**IMPIANTO IDROELETTRICO
SUL FIUME TANARO
NEL COMUNE DI ALBA**

PROGETTO DEFINITIVO

"Relazione di risposta integrazioni"

Novembre 2016: richiesta integrazioni -proroga- del 22/08/2016 prot. n. 21160/DVA

Figura 2.b.1. Evoluzione planimetrica del F. Tanaro nell'arco temporale 1954 – 2014.

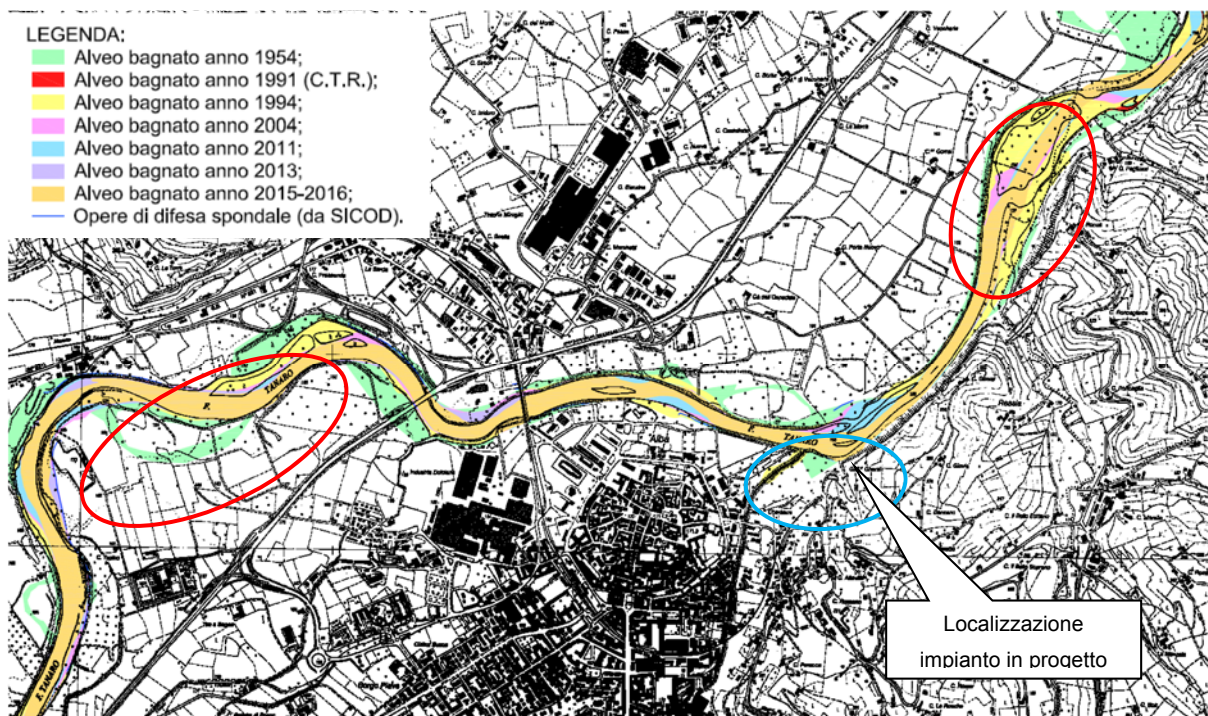
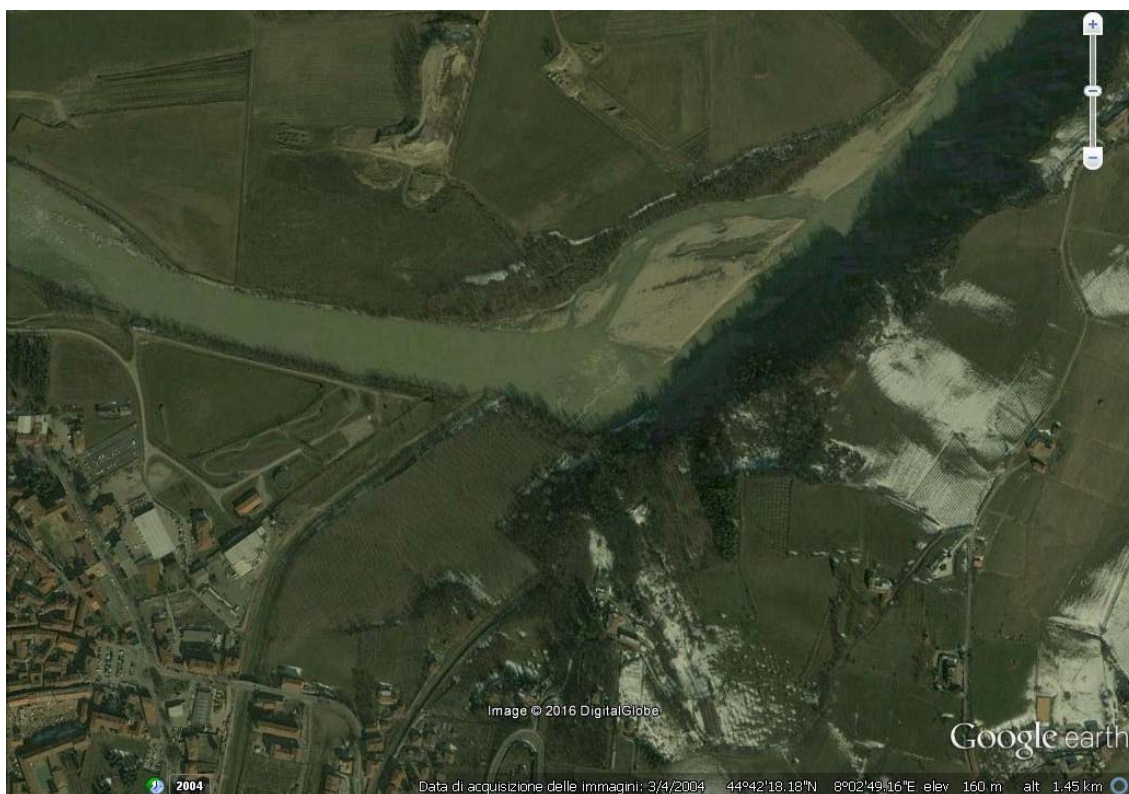
p. verificare che l'intervento in progetto non vada a contrastare l'evoluzione morfologica del corso d'acqua. Nello specifico occorrerà verificare che nel corso di un congruo orizzonte temporale il corso d'acqua non abbia manifestato tendenze a modificare planimetricamente il suo alveo inciso e che a ridosso dell'are a di impianto (per idonei tratti adeguamenti estesi verso monte e valle) non sia necessario controllare processi di erosione spondale, tenendo comunque sempre presente la reale estensione della fascia A. Per la maggior parte degli affluenti del Po sono state elaborate specifiche cartografie che rappresentano l'evoluzione morfologica degli alvei nel corso degli ultimi 100 anni e la definizione di una previsione di evoluzione futura sulla base del trend in atto (reperibili presso l'Autorità di Bacino o la Regione Piemonte). In mancanza di tali cartografie si potrà procedere confrontando l'assetto planimetrico dell'alveo a piene rive attuale e quello risultante dalle riprese aerofotogrammetriche disponibili (la prima ripresa, in generale, può essere considerata quella del volo GAI del 1954 che copre l'interno bacino del fiume Po). In generale andranno valutati i possibili effetti della soluzione progettuale prospettata, in rapporto all'assetto morfologico attuale dell'alveo e la sua prevedibile evoluzione, con evidenziazione degli elementi che garantiscono l'assenza di modificazioni indotte sia sull'alveo inciso (effetti erosivi di fondo e/o sponda, modificazioni di tracciato planimetrico), che su quello di piena (attivazione di vie di deflusso preferenziali incompatibili con l'assetto e le opere esistenti);

Nella tavola in allegato (elaborato A19 "Studio della dinamica fluviale") è indicata l'evoluzione planimetrica dell'alveo bagnato del F. Tanaro con riferimento agli anni 1954, 1991, 1994, 2004, 2011, 2013 e 2015-2016.

Si riporta un estratto di tale tavola e le foto aeree utilizzate per la delimitazione dell'alveo bagnato del Fiume Tanaro, con riferimento alla zona in cui si prevede la realizzazione dell'impianto in progetto. Nota la data in cui è stata scattata la foto aerea, è possibile ricavare la relativa portata presente in alveo utilizzando i dati di portata media giornaliera registrati dalla stazione idrometrica di Alba; tali valori sono contenuti nella banca dati idrologica disponibile sul sito dell'Arpa Piemonte. Non è stato possibile determinare la portata relativa all'anno 1994 in quanto non si conosce la data esatta in cui sono state scattate le fotografie e la portata presente in alveo il 14/04/2016 in quanto, al momento, tale dato non è ancora disponibile nella banca dati idrologica.

Per quanto concerne l'evoluzione planimetrica del corso d'acqua si evidenzia che, nella zona in cui si prevede la realizzazione dell'impianto in progetto, il tracciato del Tanaro si è mantenuto sostanzialmente inalterato dagli anni 70 ad oggi, anche se si hanno informazioni per questo periodo a partire dal 1990.

Si ritiene pertanto che la realizzazione della traversa e delle opere accessorie non vada a contrastare l'evoluzione morfologica del corso d'acqua in quanto appare plausibile che, in tale area, il fiume abbia raggiunto negli ultimi decenni una condizione di sostanziale stabilità planimetrica.

Figura 8.3. Rappresentazione dei flussi in funzione della posizione della traversa

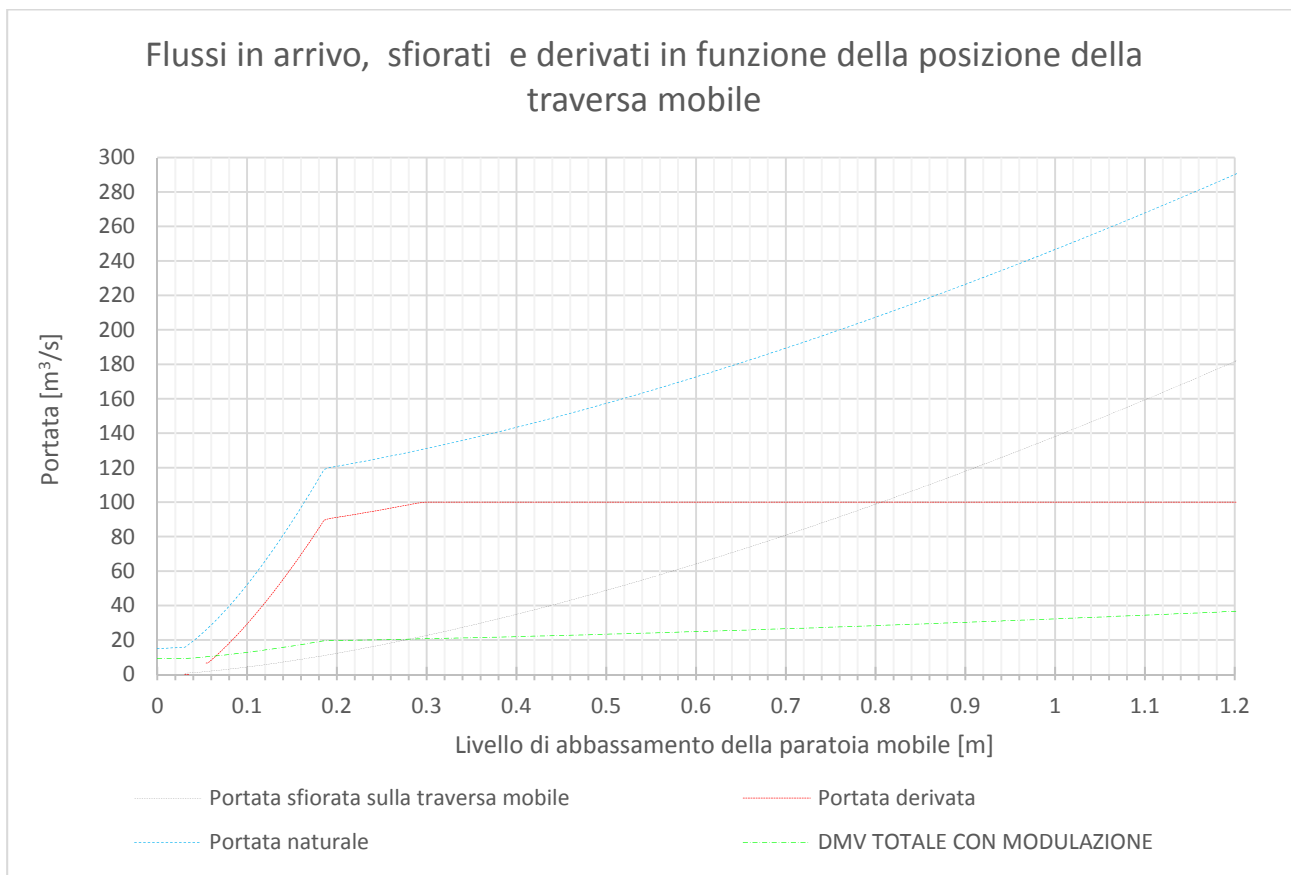
d. dovranno, inoltre, essere analizzate le eventuali modifiche progettuali da apportare, per garantire, sempre nel pieno rispetto del DMV e della risalita dell'ittiofauna, che durante i periodi di non funzionamento dell'impianto ($Q_{der}=0.00$ mc/s) lo sbarramento mobile venga completamente abbattuto sulla soglia fissa;

In normali condizioni di esercizio la paratoia si troverà alla quota di + 156.47 m s.l.m. con la portata minima di esercizio, corrispondente ad un battente sulla traversa pari a 3 cm (0.74 m³/s sfiorati sulla traversa) passando progressivamente alla quota +156.40 m s.l.m. in condizioni di portata media derivata con un battente di 10 cm (4.35 m³/s sfiorati sulla traversa) fino alla condizione di massima di esercizio, corrispondente con le ventole alla quota di +155.25 m s.l.m. (198.2 m³/s sfiorati sulla traversa). Oltrepassato tale condizione valore pari a 300 m³/s in arrivo da monte si procede automaticamente alle operazioni di arresto dell'impianto con completo abbattimento della parte mobile della traversa che in condizioni completamente chiuse ha quota +152.00 m s.l.m..

Analizzando il grafico si evince che, per portate inferiori a 15.9 m³/s la paratoia è abbattuta, il deflusso avviene liberamente al disopra del corpo traversa e nel canale dissabbiatore. Durante l'esercizio dell'impianto le portate sono rilasciate con modulazione di tipo A al 10% direttamente sul corpo traversa. Oltrepassati i 140 m³/s di portata naturale si ha un rilascio sul corpo traversa sempre superiore al DMV con la modulazione, garantendo i parametri di

Figura 15.1 Schema progettuale passaggio di rimonta dell'ittiofauna tipo bypass

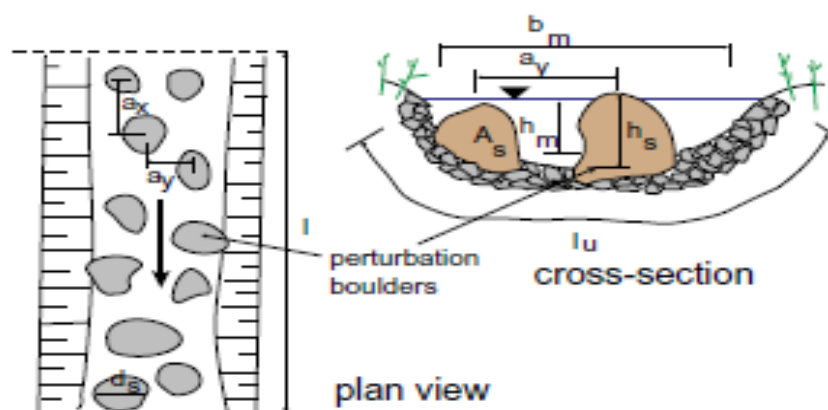
15. Relativamente alla scala di rimonta per la fauna ittica, si rimanda alla DGR 29 marzo 2010, n. 72- 13725 "Disciplina delle modalità e procedure per la realizzazione di lavori in alveo, programmi, opere e interventi sugli ambienti acquatici ai sensi dell'art. 12 della legge regionale n. 37/2006", come modificata con DGR n. 75-2074 del 17 maggio 2011, pubblicata sul B.U.R.P. n. 24 del 16 giugno 2011. Si segnala che è oggi vigente la DGR n. 25-1741 del 13.07.2015 - L.r. 37/2006, art. 12. Approvazione delle "Linee guida tecniche per la progettazione e il monitoraggio dei passaggi per la libera circolazione della fauna ittica", cui deve essere conformato il progetto presentato. Dovranno in particolare essere esaminati e valutati i livelli idrici che si possono manifestare a monte e a valle dello sbarramento durante l'anno medio e soprattutto nei mesi di migrazione della fauna ittica, per i quali dovranno essere individuati i valori massimi e minimi delle medie mensili, allo scopo di verificare le condizioni idrodinamiche del passaggio in riferimento alle diverse portate e livelli che si susseguono durante l'anno, con speciale attenzione al periodo migratorio delle specie target individuate. Particolare attenzione andrà dedicata alla definizione dei livelli di valle corrispondenti ai periodi di magra nei quali scorrono soltanto le portate che fluiscono nel passaggio per i pesci (quota parte del DMV di 1,8 m³/sec) nell'alveo di sinistra. Dovranno essere effettuate delle adeguate simulazioni idrodinamiche con modello bidimensionale per verificare, nelle diverse condizioni di portata dell'anno, comprese quelle di magra, che i livelli di valle e le portate fluenti all'imbocco del passaggio siano sufficientemente attrattivi per la fauna ittica e garantiscano il passaggio delle specie rappresentative del tratto interessato, con la validazione fornita da un esperto ittologo. Andrà inoltre predisposto un piano di manutenzione ordinaria del passaggio ai fini di mantenerlo in condizioni

Data la modifica planimetrica adottata è stato necessario procedere alla nuova verifica del passaggio secondo quanto previsto nel Manuale FAO *“Fish Passes Design, Dimensions and monitoring”*, di seguito sinteticamente illustrato.

La sezione di progetto del passaggio naturalistico è trapezoidale con base minore pari a 2 m e base maggiore di 4.8 m, mentre il rallentamento della corrente è effettuato mediante la posa di massi ad interasse a_x 1.2 m e a_y 1.3 m con diametro nominale medio è pari DN 800. Il battente idrico nel passaggio è prossimo a 63 cm. La rampa presenta una lunghezza di circa 210 m e una pendenza media di 2.6%.

Figura i.1. Area di esondazione del F. Tanaro relativa alla situazione attuale con portata pari a $800 \text{ m}^3/\text{s}$ (portata massima contenuta all'interno dell'alveo inciso).

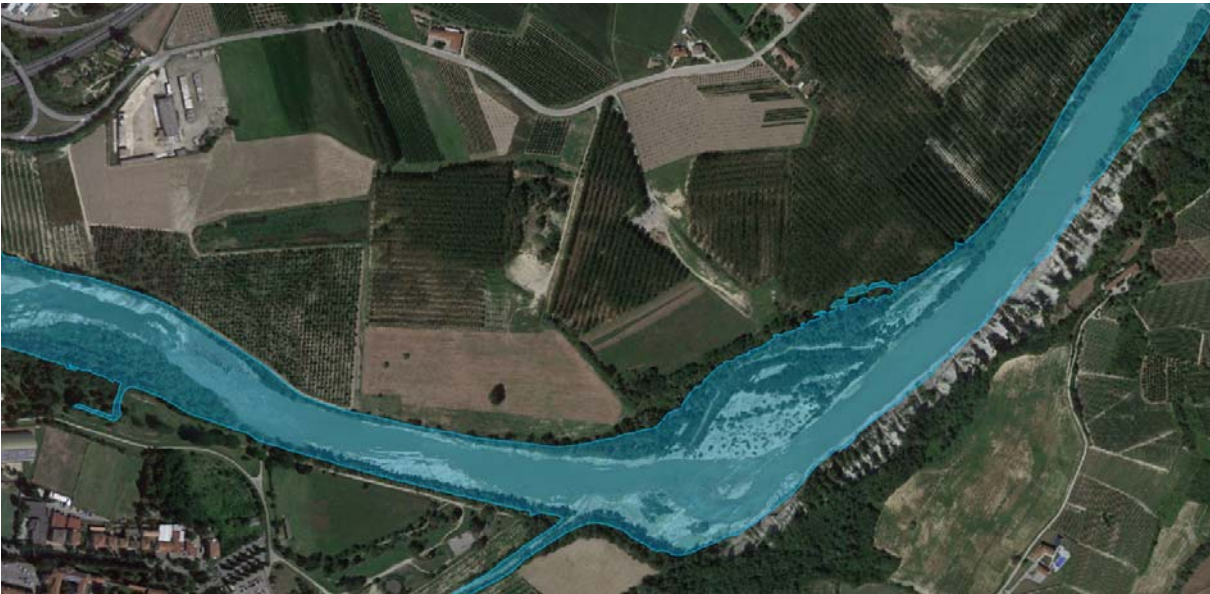
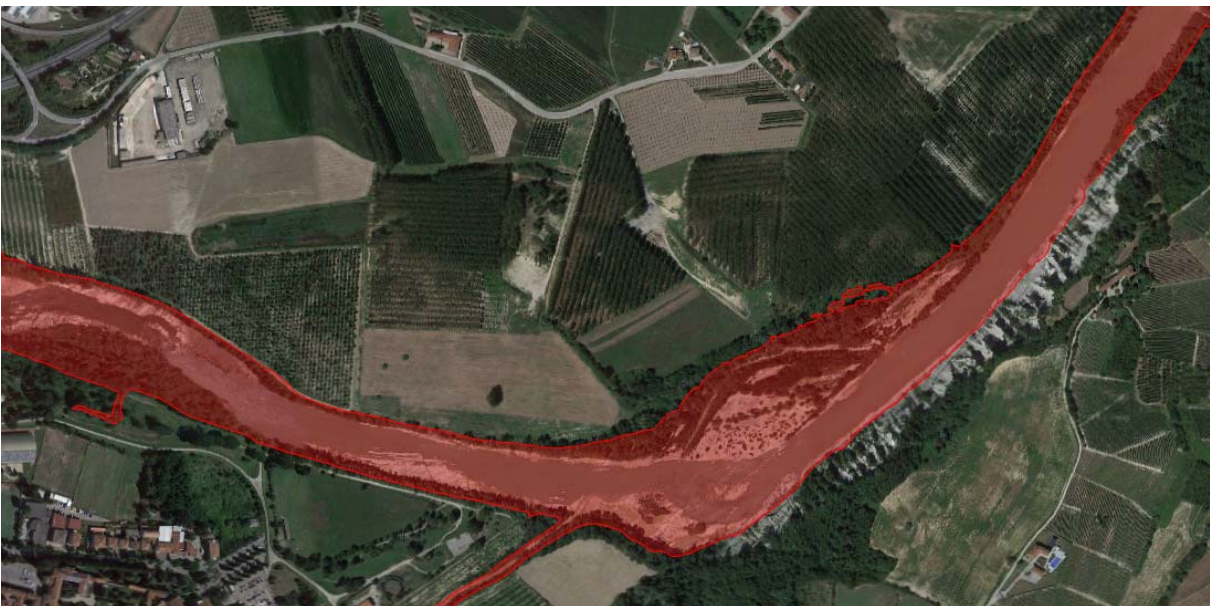
i. dovrà essere effettuato il calcolo delle portate contenute all'interno dell'alveo inciso, nello stato di fatto e nello stato di progetto (con sbarramento mobile abbattuto e completamente alzato), stimandone i relativi tempi di ritorno. Nello stato di progetto (con sbarramento mobile abbattuto ed alzato) dovranno essere fatte modellazioni idrauliche considerando come valore di portata quella contenuta all'interno dell'alveo inciso nello stato di fatto, con restituzione di idonee planimetrie di raffronto delle relative esondabili (su cui riportare anche le fasce vigenti, le perimetrazioni delle aree di dissesto PAI e le tracce dell'alveo inciso);

Nel seguito si riportano le aree di esondazione con riferimento alle sopraccitate portate; tali delimitazioni sono relative alla situazione attuale, alla situazione di progetto con sbarramento mobile abbassato ed alla situazione di progetto con lo sbarramento mobile completamente alzato.

Le planimetrie di raffronto delle aree esondabili dello stato di progetto (con sbarramento mobile abbattuto e completamente alzato), relative alle portate contenute all'interno dell'alveo inciso precedentemente definite, sono riportate negli elaborati A18-6 e A18-7. In tali planimetrie sono indicate anche le fasce vigenti, le perimetrazioni delle aree di dissesto PAI e le tracce dell'alveo inciso.
